НШЕК.35-05

Изменяемые узлы электрической принципиальной схемы:
001.10.4.05.00 АЭЗ

ООО "НЕЙРОН"

НШЕК.03-02

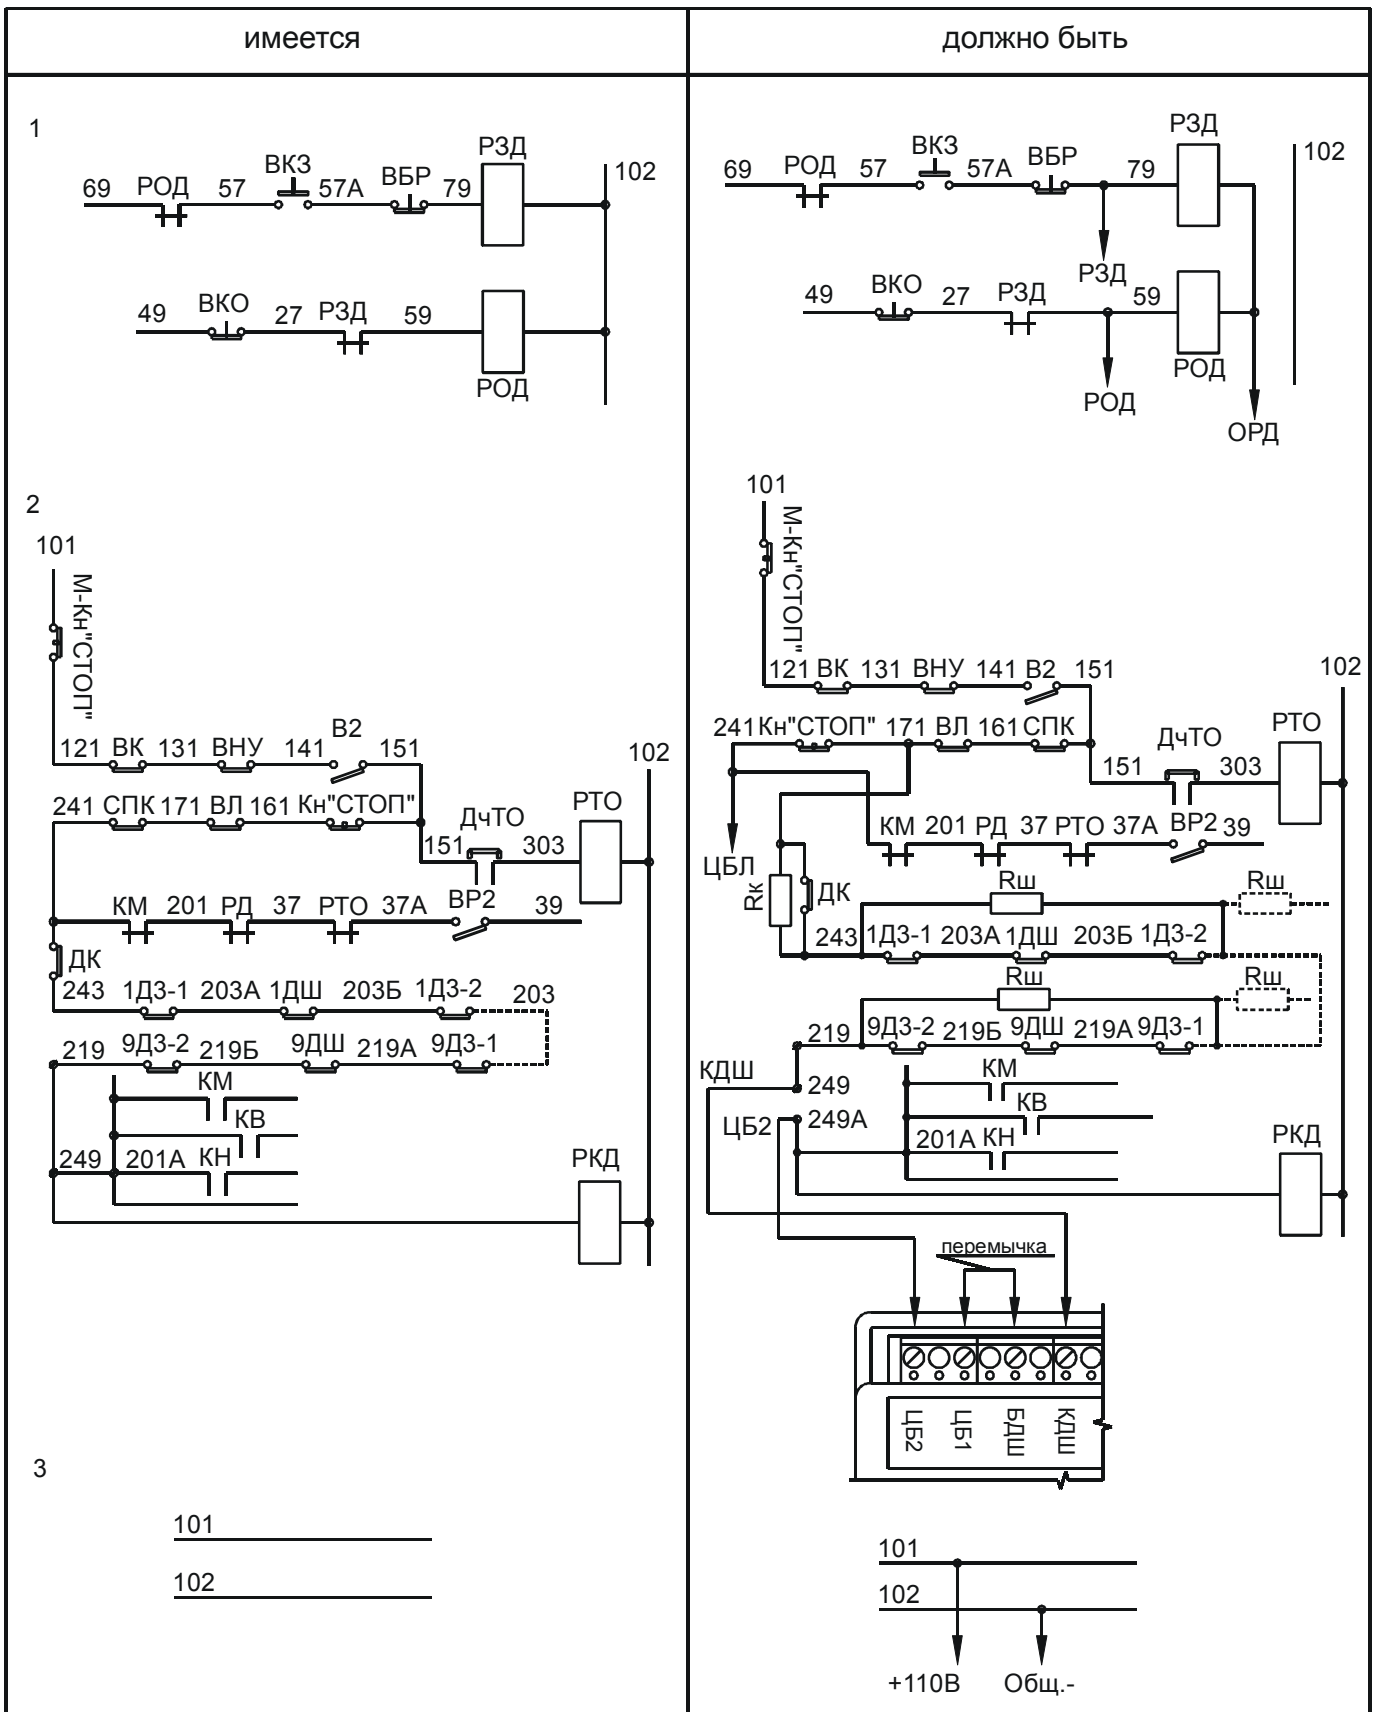
Изменения п.2. Резистор $R_{ш}=30,1\text{кОм}\pm 2\%$ устанавливается в клеммной коробке каждого этажа. $R_{к}=51\text{кОм}\pm 2\%$ устанавливается в выключателе ДК.

На кабине производится перекоммутация электрических контактов СПК и Кн "СТОП" согласно принципиальной схеме.

НШЕК.24-03

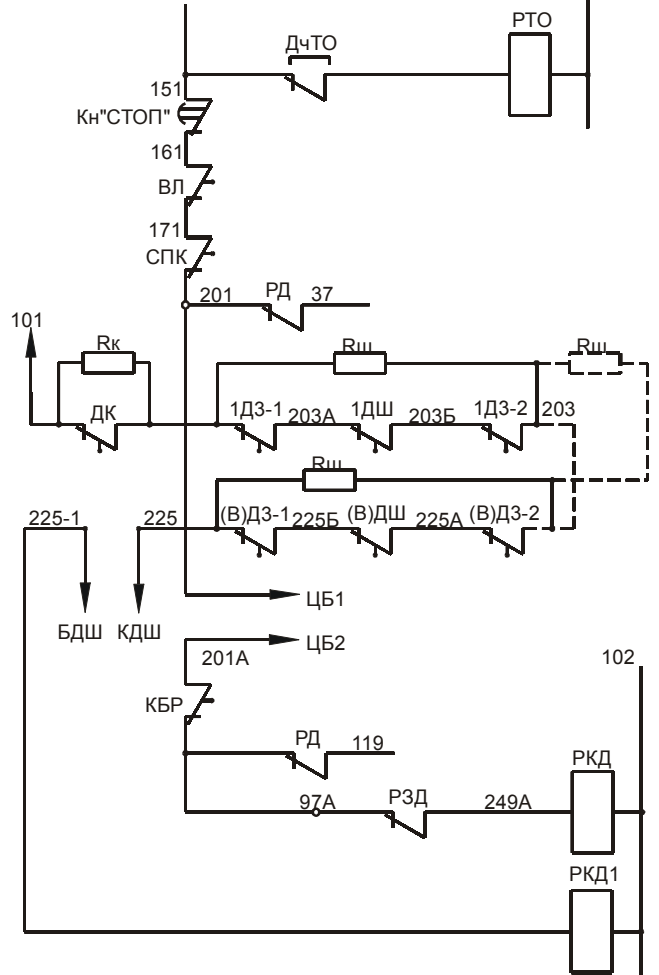
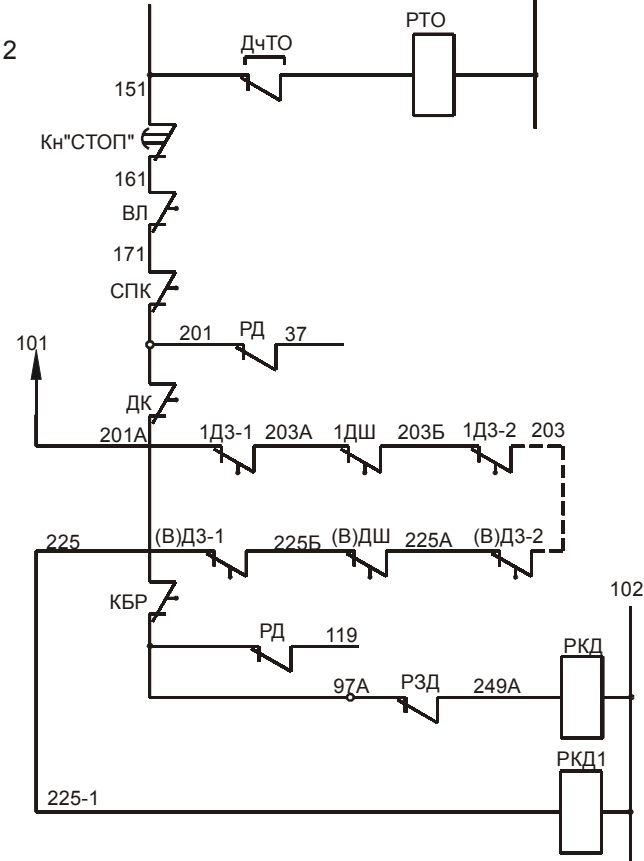
Изменения п.2. Резистор $R_{ш}=30,1\text{кОм}\pm 2$ устанавливается в клеммной коробке каждого этажа. $R_{к}=51\text{кОм}\pm 2$ устанавливается в выключателе ДК.

НШЕК.01-02							
					Изменяемые узлы электрических принципиальных схем:	Лист 1	Листов
Изм.	Лист	№ докум.	Подп.	Дата	007.10.4.09.00 ВЭЗ 007.10.4.12.00 ВЭЗ 007.10.4.09.00 АЭЗ 007.10.4.12.00 АЭЗ	ООО "НЕЙРОН"	
Разраб.		Лукашин					
Согл.		Косов					
Утв.		Ерин

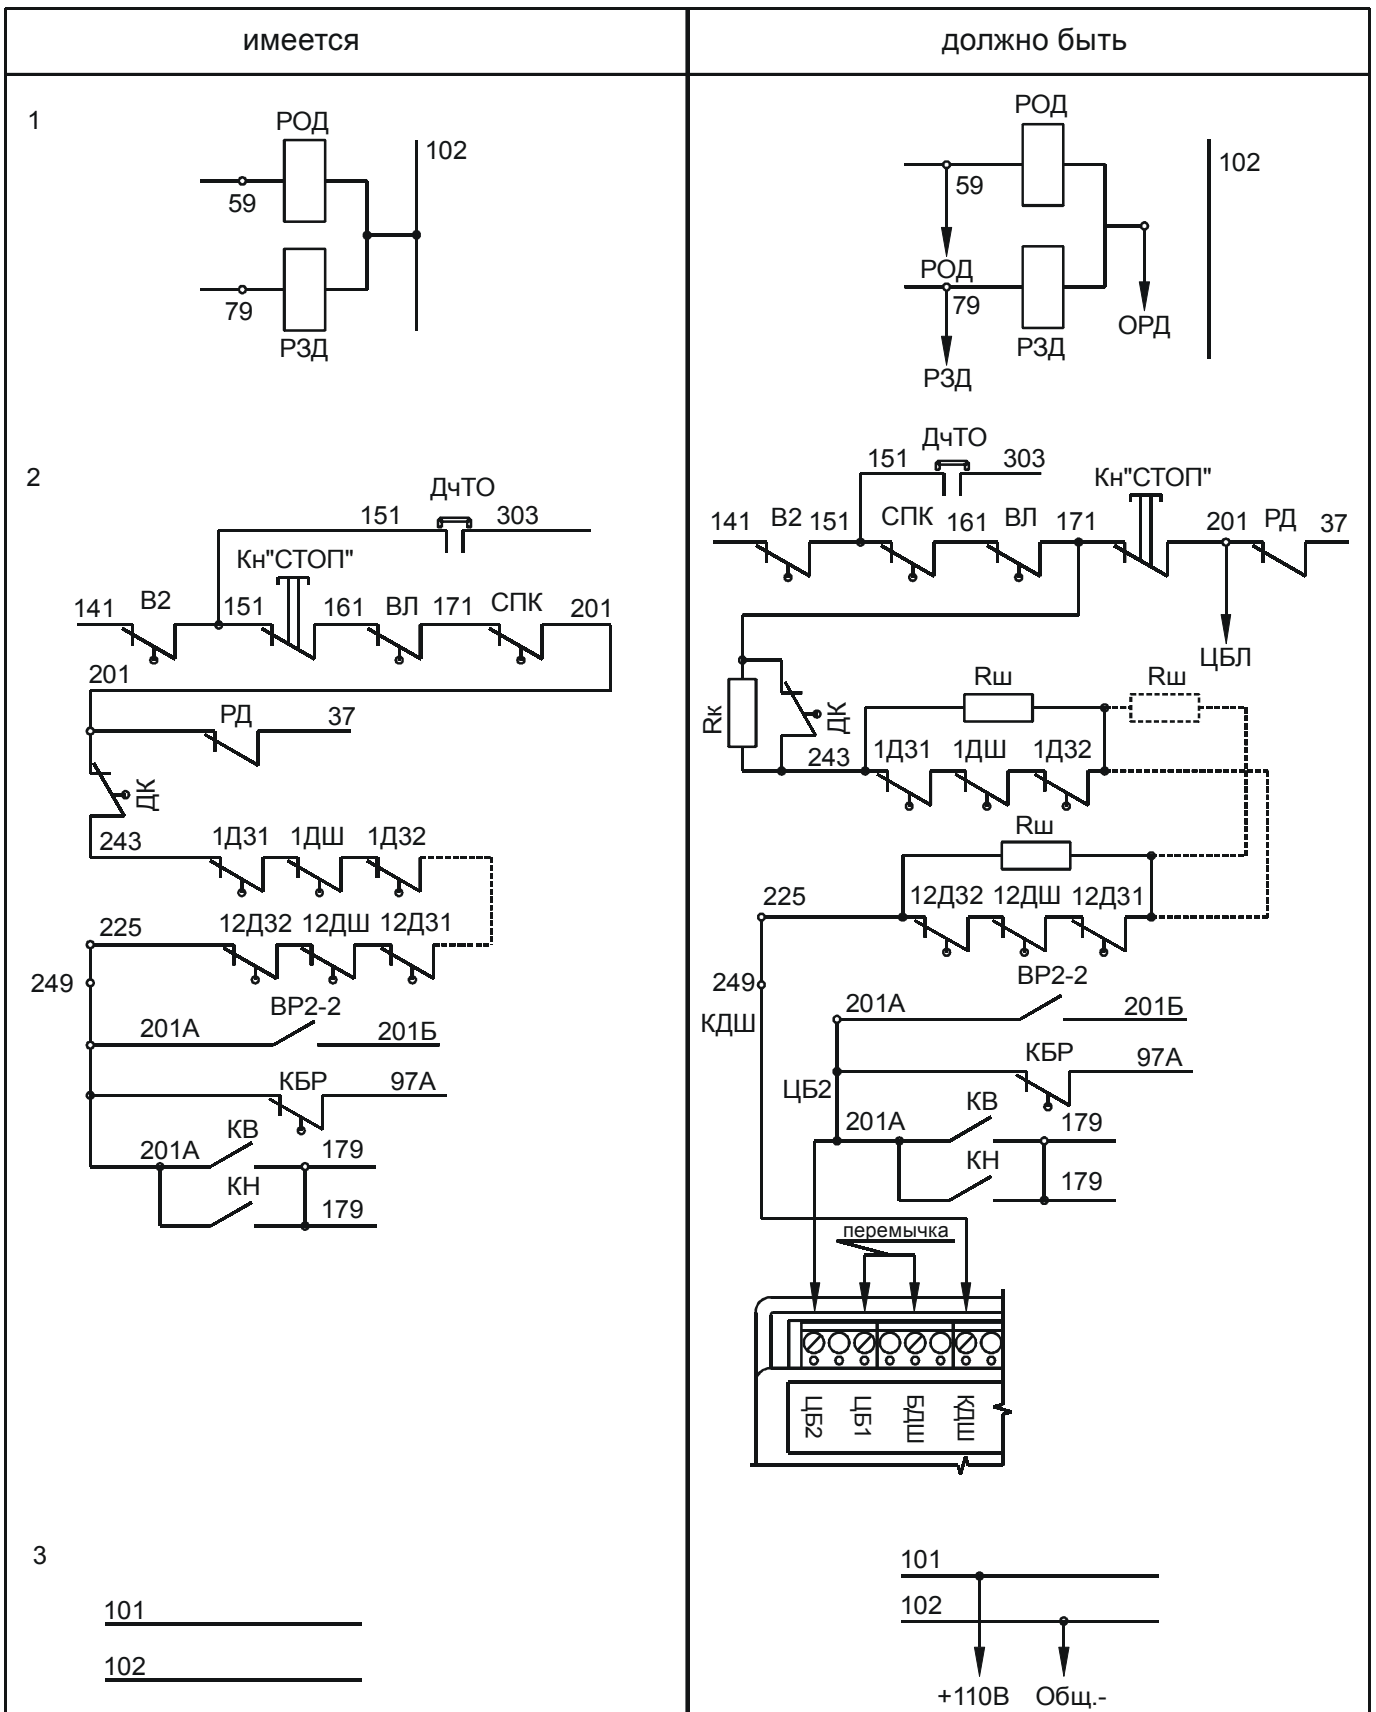
Изменения п.2. Резистор $R_{ш}=30,1\text{к}\Omega\pm 2\%$ устанавливается в клеммной коробке каждого этажа. $R_{к}=51\text{к}\Omega\pm 2\%$ устанавливается в выключателе ДК.
 На кабине производится перекоммутация электрических контактов СПК и Кн "СТОП" согласно принципиальной схеме.

НШЕК.04-02							
						Лист 1	Листов
Изм.	Лист	N° докум.	Подп.	Дата	Изменяемые узлы электрической принципиальной схемы: 007.10.4.09.00 ЭЗ $V=0,65\text{м/сек.}$, г/п 350 кг.		
Разраб.	Лукашин						
Согл.	Косов						
Утв.	Ерин						
					ООО "НЕЙРОН"

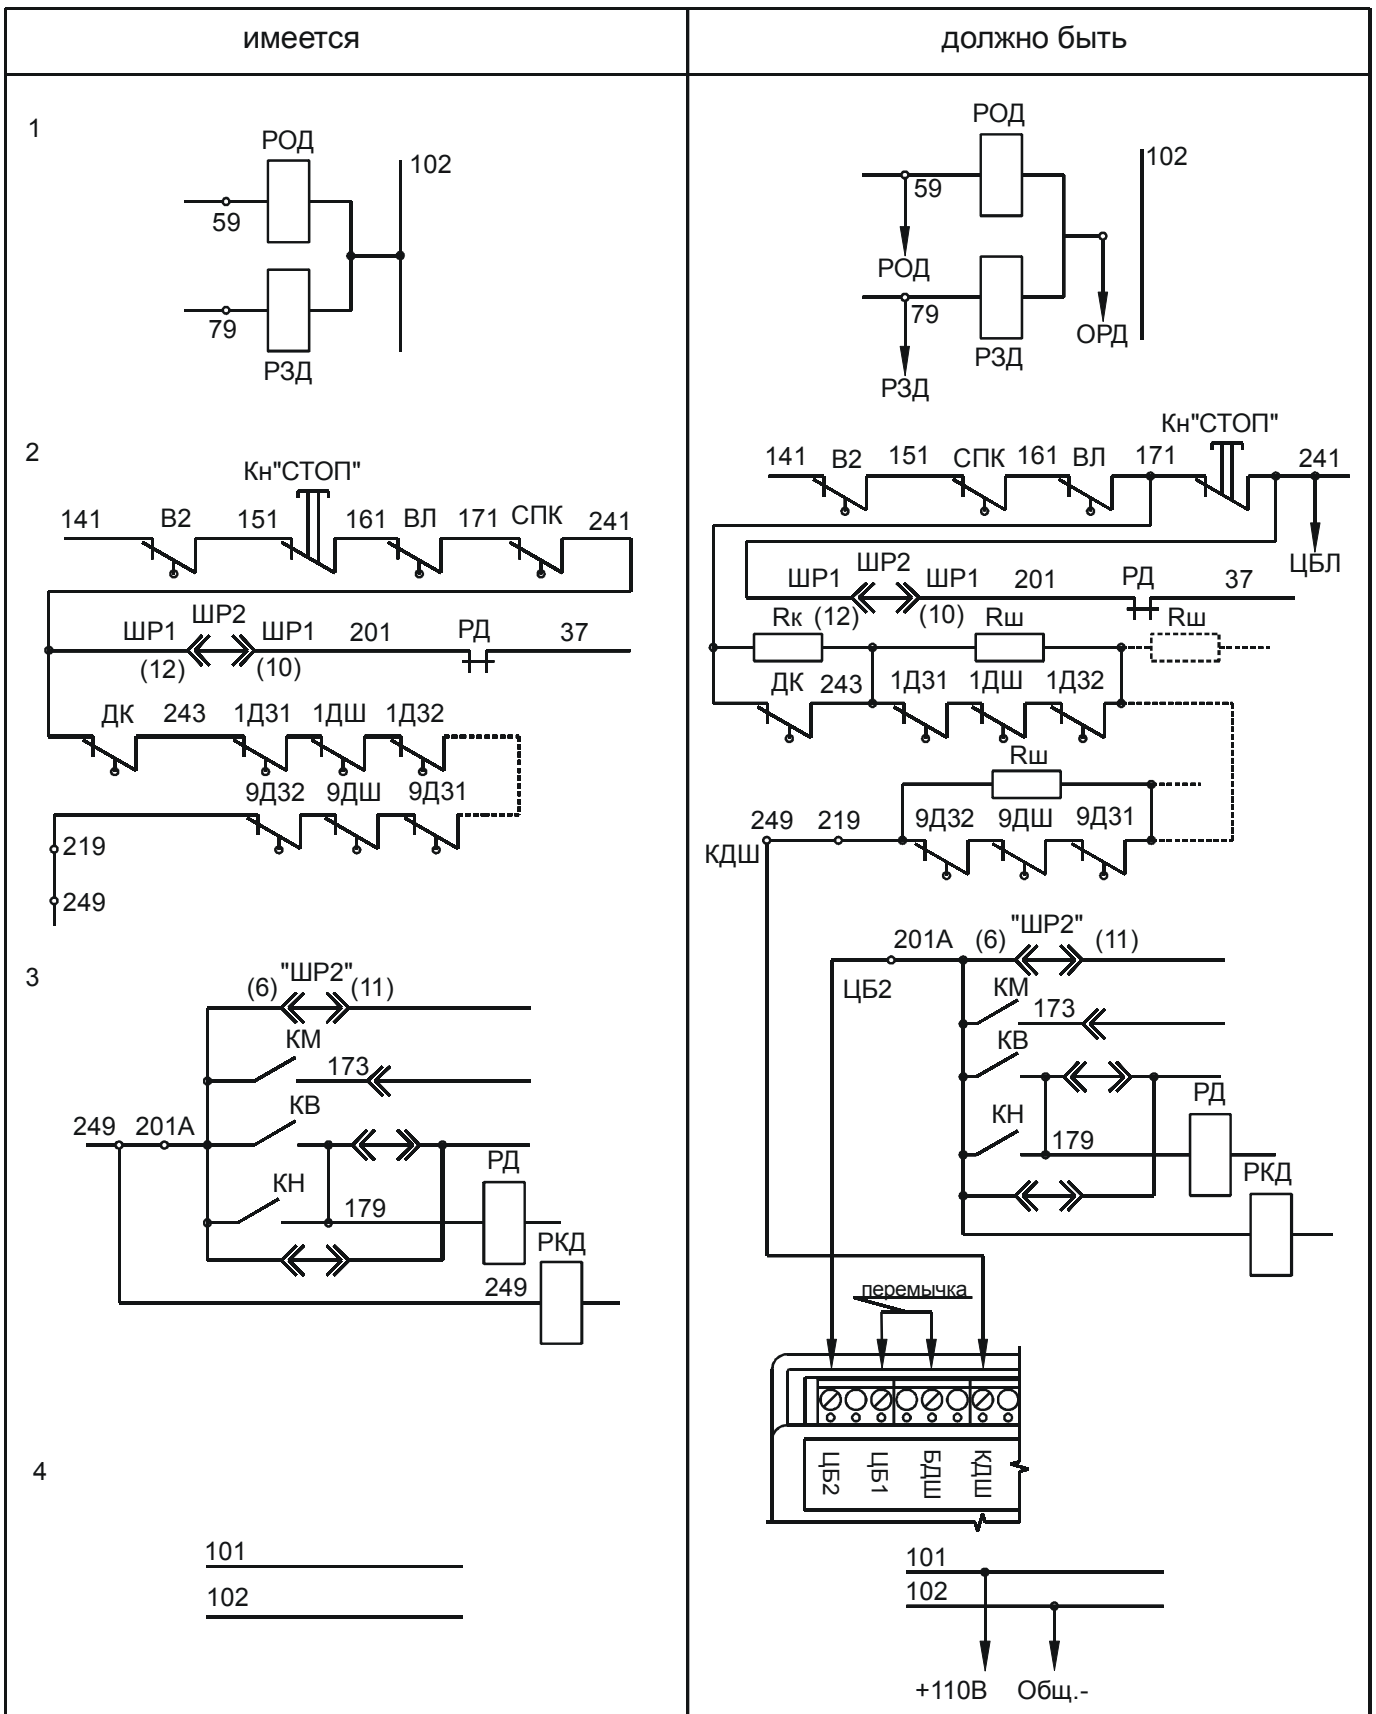
Изменения п.2. Резистор $R_{ш}=30,1\text{кОм}\pm 2\%$ устанавливается в клеммной коробке каждого этажа. $R_{к}=51\text{кОм}\pm 2\%$ устанавливается в выключателе ДК.

На кабине производится перекоммутация электрических контактов СПК и Кн "СТОП" согласно принципиальной схеме.

НШЕК.24-03

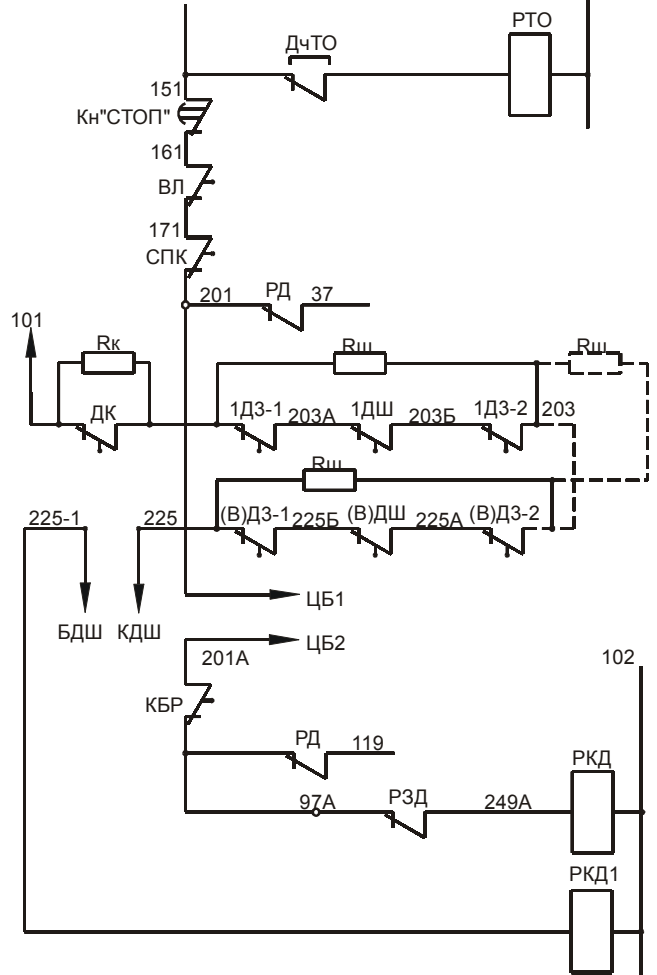
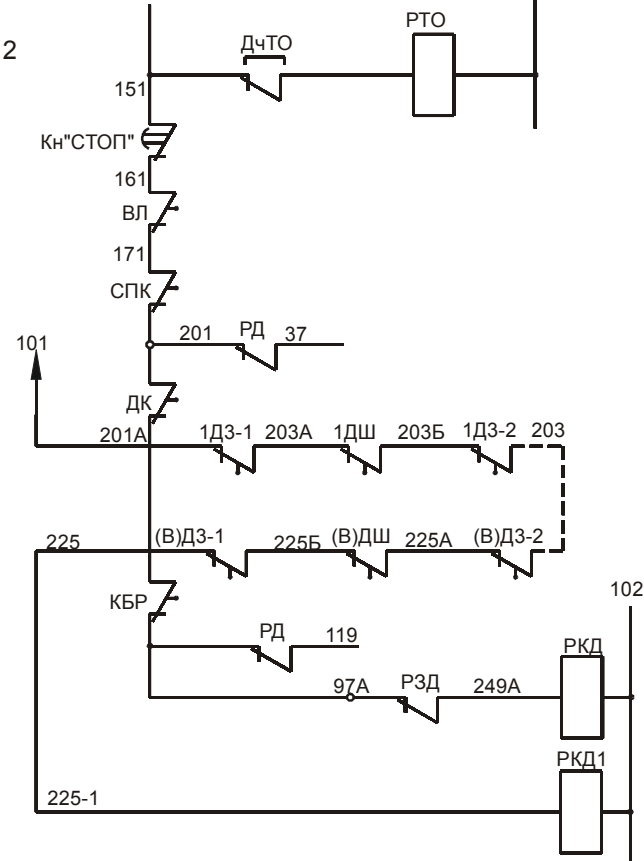
Изменения п.2. Резистор $R_{ш}=30,1\text{кОм}\pm 2$ устанавливается в клеммной коробке каждого этажа. $R_{к}=51\text{кОм}\pm 2$ устанавливается в выключателе ДК.

НШЕК.39-06

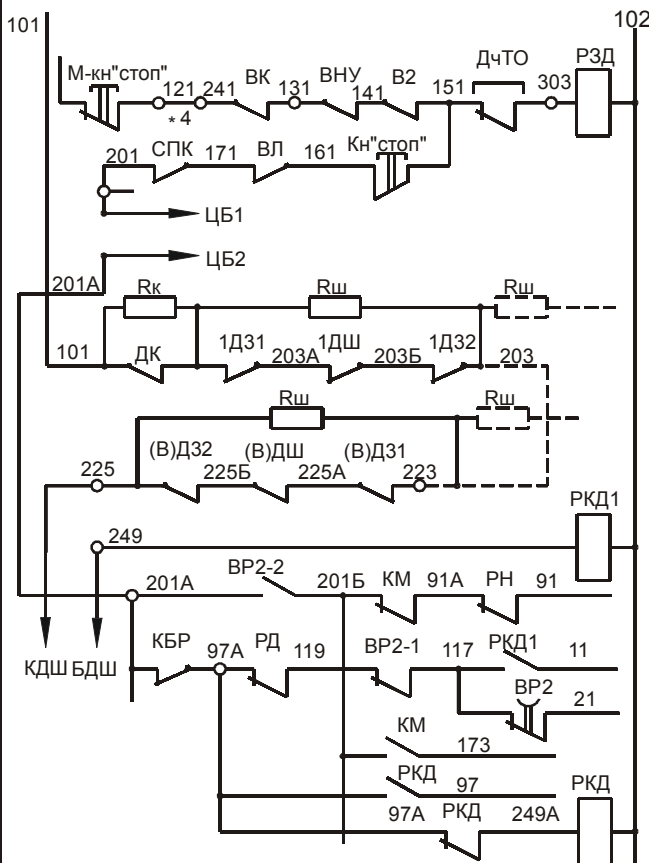
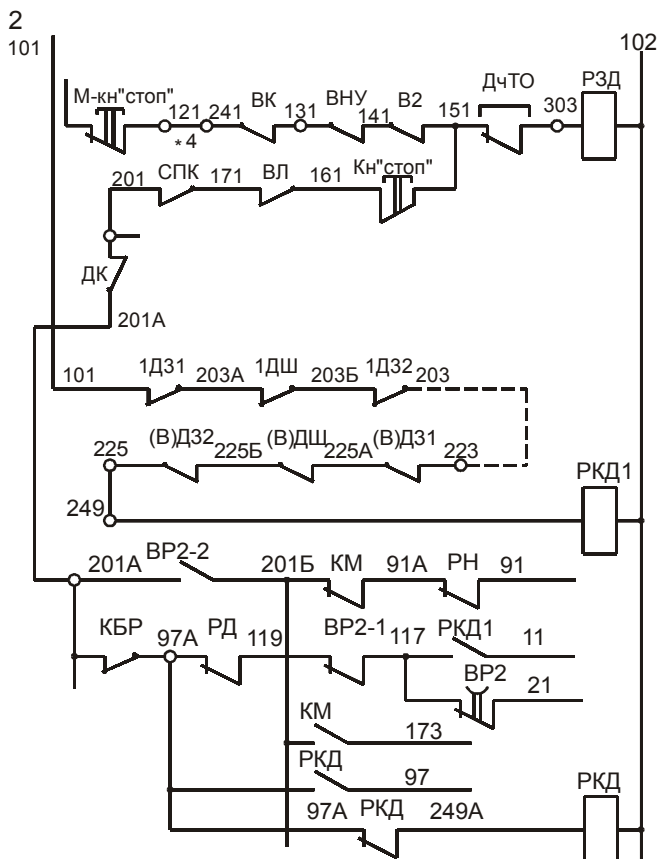
Изменения п.2. Резистор Rш=30,1кОм±2 устанавливается в клеммной коробке каждого этажа. Rк=51кОм±2 устанавливается в выключателе ДК.
